Dotyczy: przetarg nieograniczony na „Modernizację Oddziału Anestezjologii i Intensywnej Terapii w Samodzielnym Szpitalu Wojewódzkim im. Mikołaja Kopernika w Piotrkowie Trybunalskim.

Znak sprawy 23/ZP/PN/18

Zgodnie z art. 38 ust. 2 ustawy Prawo Zamówień Publicznych, Inwestycje Medyczne Łódzkiego Sp. z o. o. podaje odpowiedzi na zapytania do Specyfikacji Istotnych Warunków Zamówienia:

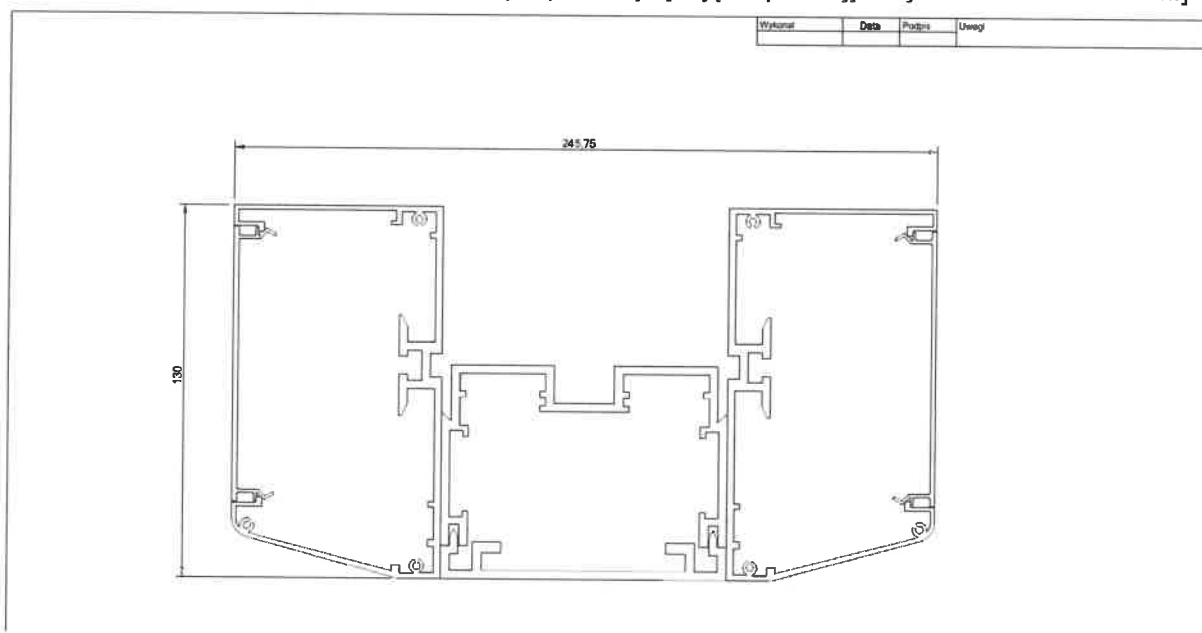
Czy Zamawiający dopuści profil o poniższym przekroju [Zdjęcie poniżej] o wymiarach 246x130 mm.]

Nie, Zamawiający nie dopuszcza profilu o powyższym przekroju.
